# COMUNE DI NAPOLI

Messa in sicurezza definitiva e di restauro delle  
facciate della **GALLERIA DELLA VITTORIA** fronte  
occidentale - fronte orientale e adiacente muro di  
sostegno della **via Cesario Console** in Napoli  
CIG: 842864845D; CUP: B69D17019410006

## V1\_PERIZIA DI VARIANTE

Titolo  
**RELAZIONE TECNICA**

Figura 3 - Imperneazioni sulle colonnine in travertino

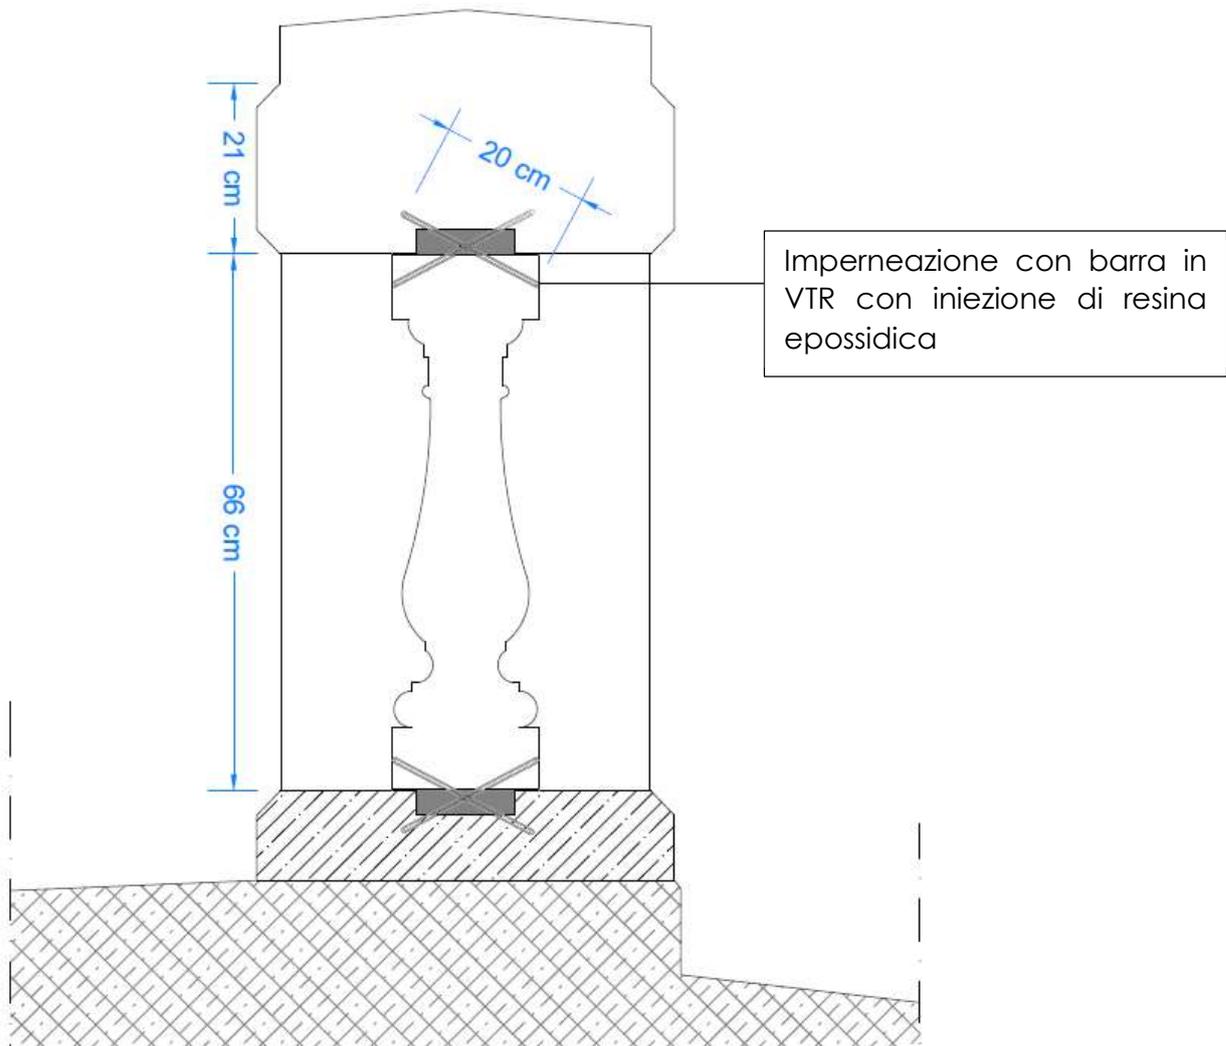
In corso di opera è emerso che l'attività prevista al punto a) risultava essere "traumatica" per l'intera balaustra compromettendo gli ancoraggi e le sigillature tra i vari elementi che costituiscono le singole campate (cimasa, colonnine, appoggi laterali, etc..). Dopo un'attenta analisi e una mappatura eseguita per le singole colonnine in travertino si è giunti alla conclusione che l'intervento più idoneo alla messa in sicurezza delle stesse sia quello di eseguire le seguenti lavorazioni (vedi Figura 3):

- 2 Imperneazioni mediante perforazioni ad angolazione prefissata e inserimento di barre in vtr con iniezione di resina epossidica per l'ancoraggio della base della colonnina al basamento lapideo;

- 2 Imperneazioni mediante perforazioni ad angolazione prefissata e inserimento di barre in vtr con iniezione di resina epossidica per l'ancoraggio della parte superiore della colonnina alla cimasa;
- Successiva stuccatura dei fori.

Le suddette lavorazioni sono previste per n°90 colonnine oltre ad una quantità di colonnine da sostituire stabilita in n°20, in aggiunta a quelle già previste.
